**INFRASTRUTTURE FERROVIARIE STRATEGICHE DEFINITE DALLA LEGGE  
OBIETTIVO N. 443/01  
LINEA AV/AC TORINO – VENEZIA      Tratta VERONA – PADOVA  
Lotto funzionale Verona – Bivio Vicenza  
PROGETTO ESECUTIVO  
RILEVATI  
Rilevato ferroviario da pk 30+940,00 a pk 31+190,00  
GENERALE  
Relazione di confronto P.D. / P.E.**

GENERAL CONTRACTOR  IRICAV2	ALTA SORVEGLIANZA  GRUPPO FERROVIE DELLO STATO ITALIANE					
Rilevato ferroviario da pk 30+940,00 a pk 31+190,00 RELAZIONE DI CONFRONTO P.D. / P.E.	<table border="1"> <tr> <td data-bbox="842 212 970 264">Progetto IN17</td> <td data-bbox="970 212 1066 264">Lotto 12</td> <td data-bbox="1066 212 1353 264">Codifica Documento EI2 RO RI 57 0 0 002</td> <td data-bbox="1353 212 1433 264">Rev. A</td> <td data-bbox="1433 212 1541 264">Foglio 2 di 5</td> </tr> </table>	Progetto IN17	Lotto 12	Codifica Documento EI2 RO RI 57 0 0 002	Rev. A	Foglio 2 di 5
Progetto IN17	Lotto 12	Codifica Documento EI2 RO RI 57 0 0 002	Rev. A	Foglio 2 di 5

Figura 1 - Progetto Esecutivo - sezione di intervento Ri57

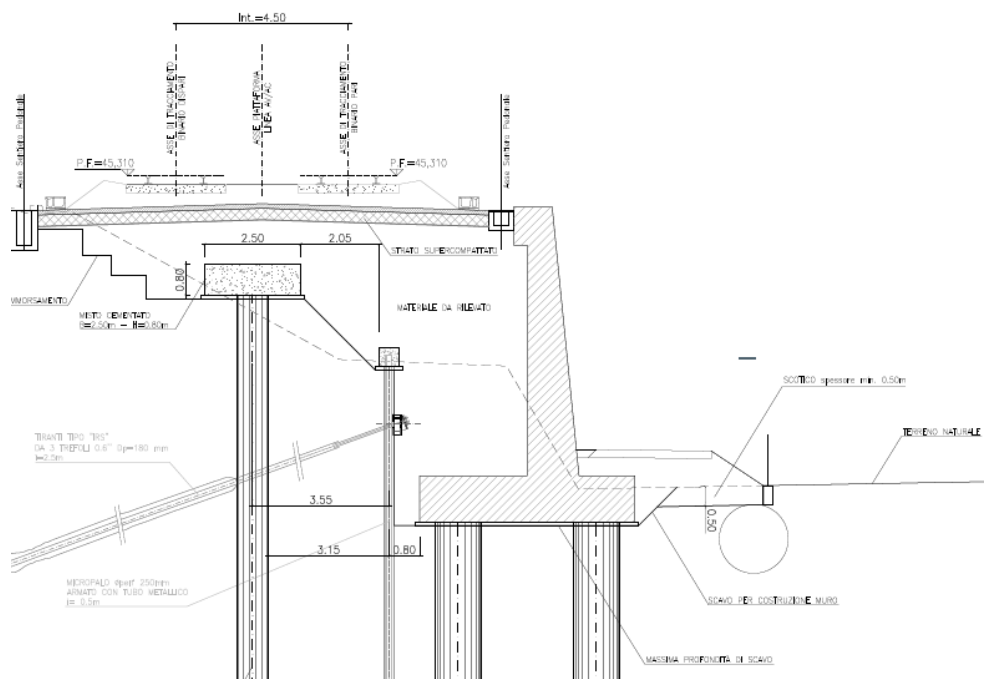
Nello sviluppo degli elaborati generali di Progetto Esecutivo, oltre ai normali studi ed approfondimenti delle problematiche e la miglior definizione di alcuni dettagli, tipici di tale processo, sono state apportate migliorie sui trattamenti già previsti per la mitigazione dei cedimenti indotti sul rilevato della linea storica. La soluzione esaminata in sede di PE ricalca nella sostanza quella già sviluppata durante il PD, con alcuni affinamenti resisi necessari ed opportuni, e validati alla luce dell'approfondimento di indagini svolto.

La soluzione di PE prevede una fila di inclusioni rigide  $\Phi 800$  ad interasse pari a 2.5 m, tali inclusioni saranno sormontate da uno strato di misto cementato come mostrato in Figura 1.
